NOTAT

OPPDRAAG	HVDC Expansion – geoteknisk kontroll	DOKUMENTKODE	10228424-RIG-NOT-001
EMNE	Uavhengig kontroll av områdestabilitet	TILGJENGELIGHET	Begrenset
OPPDRAAGSGIVER	Nexans	OPPDRAAGSLEDER	Robert Bendzovski
KONTAKTPERSON	Knut Waldahl Eriksen	SAKSBEHANDLER	Halvard Eiesland
KOPI	Lars Erik Haug (AFRY)	ANSVARLIG ENHET	10101010 Geoteknikk IOG

Uavhengig kontroll av områdestabilitet

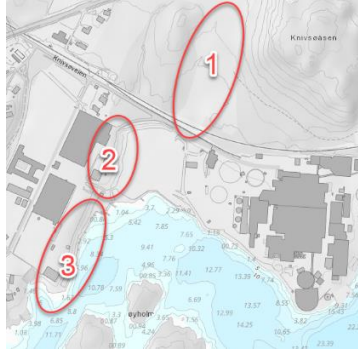
6	/1/	<p>Avgrensning av aktsomhetsområde:</p> <p>Multiconsult (10.09.2021): Det etterlyses en vurdering av området sør-vest for parkeringsplass (ref. 3 i vedlagt figur) vedrørende stabilitet for å dokumentere hvorvidt et skred her kan utløse sideveis skred som propagerer nord og nord-øst mot parkeringsplass.</p>  <p>(vedlagt figur, kilde: atlas.nve.no)</p> <p><i>Svar fra AFRY (14.09.2021): Samme som over.</i></p> <p>Svar fra Multiconsult (16.09.2021): Notert. Det forutsettes at det i endelig versjon av notat inkluderes en forklaring.</p>	L
7	/1/	<p>Avgrensning av faresone:</p> <p>AFRY har i notat /1/ vurdert området indikert med «1» i figur under som et aktsomhetsområde. Multiconsult registrerer et avvik ved at det mangler dokumentasjon på hvorfor det ikke skal utredes videre som en faresone.</p> <p>Det har pågått en diskusjon vedrørende dette per e-post (side 11-23 i Vedlegg A for korrespondansen. Spørsmålet fra Multiconsult initieres på side 22, nest øverste bulletpunkt på siden). Multiconsult mener den supplerende informasjonen og vurderingene fremlagt av AFRY virker rimelig, men det forutsettes at informasjonen og vurderingene verifiseres som en del av senere detaljprosjektering. Det anbefales også at stabiliteten/robustheten av nedre del av skråningen vurderes som en del av senere detaljprosjektering, deriblant for å ivareta sikkerhet både under og etter eventuelle arbeider i området. Dette gjelder spesielt dersom det er planlagt gravearbeider i fremkant av skråningen. En slik vurdering må også hensynta last fra trafikk på jernbanen og vege.</p>	TI

<p>(kilde: atlas.nve.no)</p> <p><i>Lokalstabiliteten for vei og jernbane i anleggsfasen ivaretas i detaljprosjekteringen</i></p>	
8	/1/	<p>Stabilitet ved veg- og jernbanefylling:</p> <p>Jamfør figuren under (side 9, Vedlegg A), lagt frem av AFRY som grunnlag for deres vurdering: Det påpekes at 1:15 linjen iht. NGI-metoden skulle vært senket ned til underkant kritisk glideflate eller maksimalt $0,25 \cdot H$ ved skråningsfot før den føres oppover skråningen- I tillegg er det ingen foreliggende dokumentasjon på grunnforholdene i skråningen, og forutsatt laginndelingen som fremkommer i figuren er uvisst. Det forutsettes at disse forholdene verifiseres i senere detaljprosjektering.</p>  <p><i>Vi er enige med Multiconsult i at hvis man har en kritisk skråning så skal man følge prosessen beskrevet over. Men ut fra våre vurderinger er det ikke en kritisk skråning tilstede på denne delen av området.</i></p>	TI

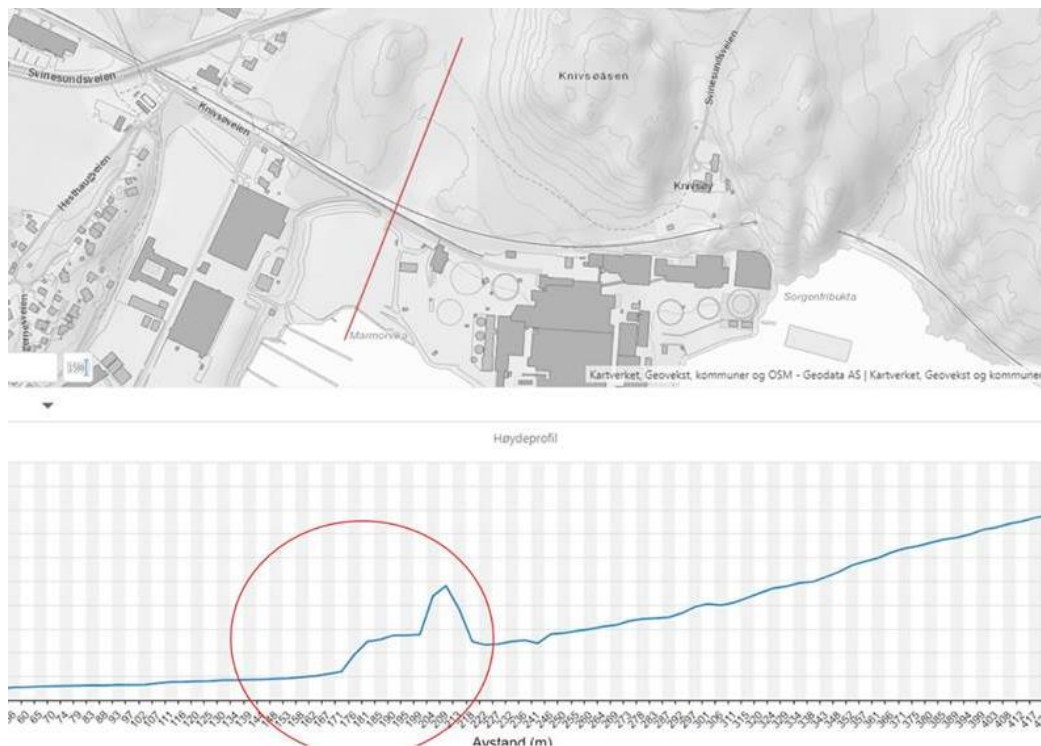
Har dere kontroll på stabilitet til jernbanefylling/vei ned mot parkering, med hensyn på en utglidning som kan utløse en retrogressiv skredutvikling bakover?

Område er markert med rød sirkel.

Vår oppgave er å se på områdestabiliteten. Dette er utført ved å følge NVE sin veileder 1/2019. Ved punkt 5 som nevnt i forrige epost så går 1:15 linja over bakken. Ved å legge den foran jernbanefyllinga vil 1:15 linja gå som vist under, igjennom fyllmasser. Det er ingen kritisk skråning her som gjør at 1:15 linja går igjennom kvikkleire.

Vi har ikke regnet på stabiliteten for jernbanefyllinga. Ut fra kriterier i NVE sin veileder 1/2019 vil det ikke bli en retrogressiv skredutvikling dersom det går en utglidning i jernbanefyllinga, siden terrenget er for slakt. Stabiliteten av jernbanefyllinga er derfor etter vår vurdering mer et bæreevneproblem.

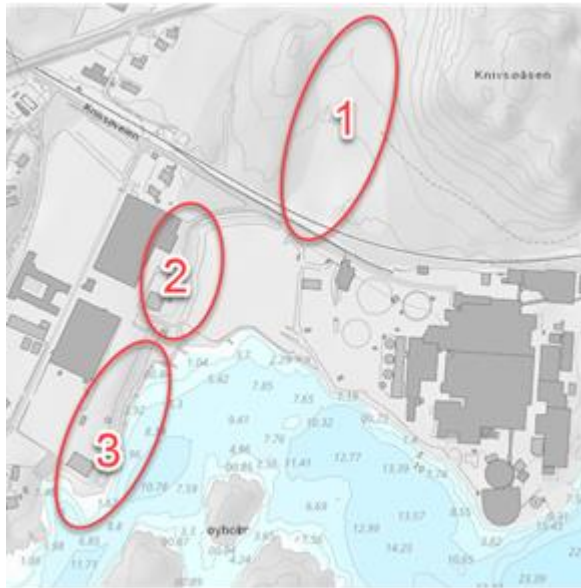
- Det etterspørres en kort redegjørelse for hva prosjektet innebærer – herunder hvor og hva som er planlagt bygd på land og eventuell utfylling sjø.
- Skråningen i bakkant av parkeringsplassen (ref. nr 1 i vedlagt figur) med skråning 1:17 og høydeforskjell på 8,2m er kategorisert som en aktsomhetsone i notatet, men ikke videre vurdert som en faresone. For at denne skråningen kan avskrives som faresone mener vi det trengs ytterligere evaluering av skråningen – ettersom kun å se på topografikriteriene som oppfylt ved at helningen er slakere enn 1:15 ikke er tilstrekkelig.

- Det etterlyses en vurdering av skråningen vest for parkeringsplassen (ref. 2 i vedlagt figur). Topografien tilsier at det er et aktsomhetsområde.
- Det etterlyses en vurdering av området sør-vest for parkeringsplass (ref. 3 i vedlagt figur) vedrørende stabilitet for å dokumentere hvorvidt et skred her kan utløse sideveis skred som propagerer nord og nord-øst mot parkeringsplass.
